חוות דעת הנדסית .

בעניין : דירת מגורים .

חוות דעת מהנדס בניין .

נושא :	חוות דעת הנדסית .
שם המזמין / ים :	
כתובת הדירה הניבדקת :	
סוג / מהות הביקורת :	חוות דעת לליקויים בדירה .
תאריך ביקור בדירה :	dd/mm/yy
נוכחים בעת הבדיקה :

מימצאים:1. מירפסת שמש:

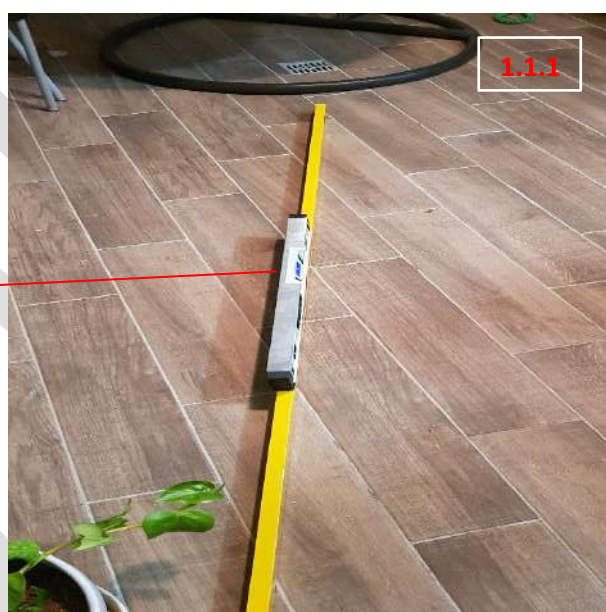
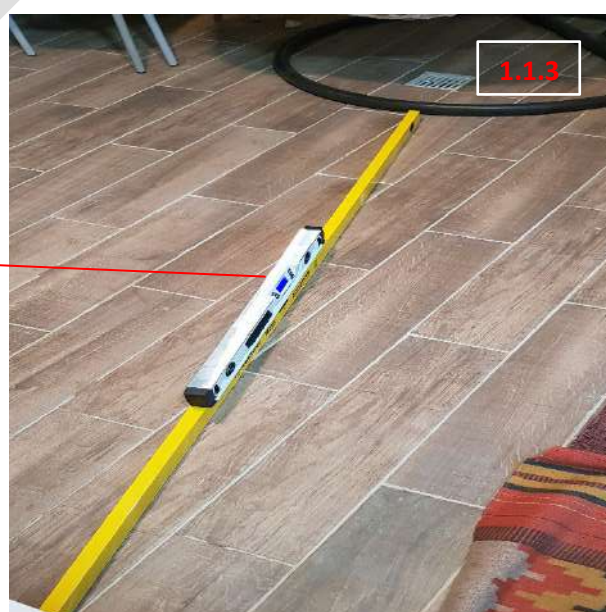
1.1 בבדיקה נימצא כי שיפועי הריצוף במירפסת השמש, קטנים מ: 1% לכיוון הנקז, בניגוד לדרישות התקן.

1.1 שיפועי הריצוף במירפסת השמש, קטנים מ: 1% לכיוון הנקז, בניגוד לדרישות התקן.

מסקנה: תקן ישראלי 1555.3 קובע כי יש להתקין את הריצוף בשטחים מקורים או החשופים לגשם,

בשיפוע של 1% לפחות, לכיוון הניקוז.

תיקון נידרש: יש לפרק את הריצוף במירפסת השמש ולהתקין מחדש בשיפוע של 1% לכיוון הנקז.

4. דלת כניסה ראשית :

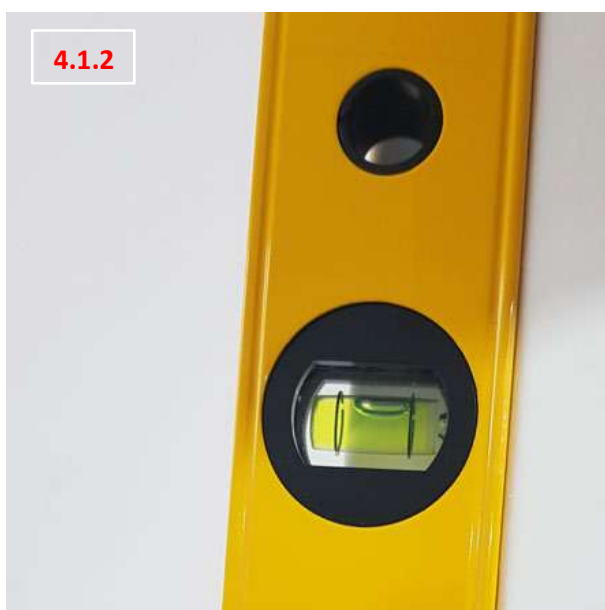
א . בבדיקה נימצא כי קיימת סטייה מאנכיות מלבן דלת כניסה ראשית , בניגוד לדרישות התקן .

4.1 סטייה מאנכיות מלבן דלת כניסה ראשית , בניגוד לדרישות התקן .

א . בבדיקה נימצא כי הלבשה תחתונה מותקנת בגובה של כ 20 מ"מ מעל אריח"י הריצוף , בצד הרחוק מהצירים , ובגובה של כ 10 מ"מ בצד הקרוב אל הצירים .

4.2 הלבשה תחתונה מורכבת בגובה שונה מעל אריח"י הריצוף .

ג . בפועל קיימת סטייה מהאנכיות של כ 18 מ"מ , סטייה זו גדולה מהסטייה המותרת בתקן .

ד . מרווח בין תחתית האגף לריצוף גדול מהמותר בתקן וגם אינו אחיד וגם מהווה פגם אסטטי .

תיקון נידרש : יש לפרק מלבן וכנף דלת כניסה ראשית ולספק ולהתקין מחדש .**עלות התיקון (ללא מע"מ) : X ₪ .**
